## Meldpunt Bouwbesluit 2012

Dit document bevat de (geanonimiseerde) vragen en antwoorden die tussen 1 maart 2012 en 15 september 2013 bij het meldpunt zijn binnengekomen. Het betreft in totaal 149 meldingen, waarvan er 24 tot een wijziging in de betreffende regelgeving hebben geleid of zullen leiden. De overige vragen en opmerkingen zijn of worden zo nodig meegenomen in het voorlichtingsmateriaal behorende bij het Bouwbesluit 2012. Een beperkt aantal opmerkingen is nog onderwerp van nadere studie.

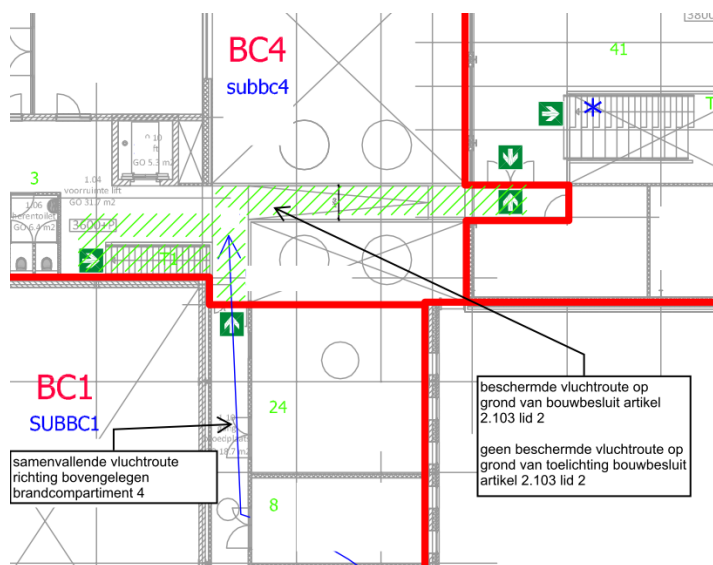
Bouwbesluit 2012: 2.103 lid 2

Nota van toelichting op Bouwbesluit 2012: 2.103 lid 2 2.92 lid 2

Zie figuur:

Er is sprake van een samenvallende vluchtroute. De vluchtroute valt samen tot enkele meters na de passage van de brandwerende scheiding tussen BC1 en BC4 (rode lijn). Minder dan 37 personen op aangewezen. Artikel 2.103 lid 2 van het Bouwbesluit is helder dat de route de status 'beschermde' moet hebben'. Dit betekent dat op grond van artikel 2.92 lid 2 vluchtroute niet in een subbrandcompartiment mag liggen en zodoende brandwerend van het subbrandcompartiment afgescheiden moet worden (20 minuten op criterium vlamdichtheid). In de toelichting wordt aanvullend aangegeven dat wanneer de scheiding van het subbrandcompartiment ook de scheiding van het brandcompartiment is (in deze case het geval) de vluchtroute niet beschermd hoeft te zijn. De inhoud van bouwbesluit artikel 2.103 lid 2 en de inhoud van toelichting op bouwbesluit 2012 komt dus niet met elkaar overeen.
